## 改善箇所説明図

### 基準不適合発生箇所

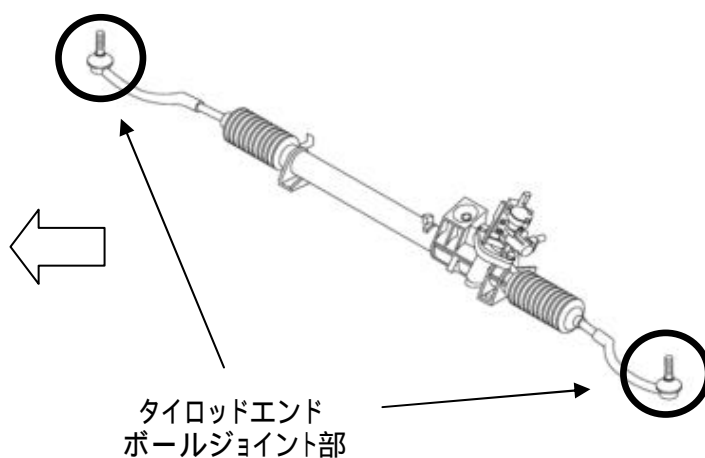
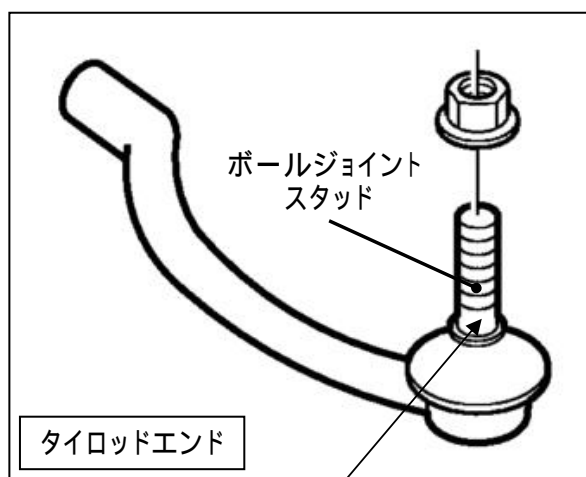
タイロッドエンドのボールジョイント部の構造が不適切なため、段差の通過やオフロードの走行等、当該部に外部からの強い負荷が繰り返し掛かると、ワッシャが変形してがたが生じることがある。そのため、そのまま使用を続けると、タイロッドエンド取り付けナットが緩み、最悪の場合、ボールジョイントが折損し、かじ取り操作が出来なくなるおそれがある。

全車両、タイロッドエンドを対策品と交換する。

右側ストラットタワー部へ黄色ペイントを塗布する。
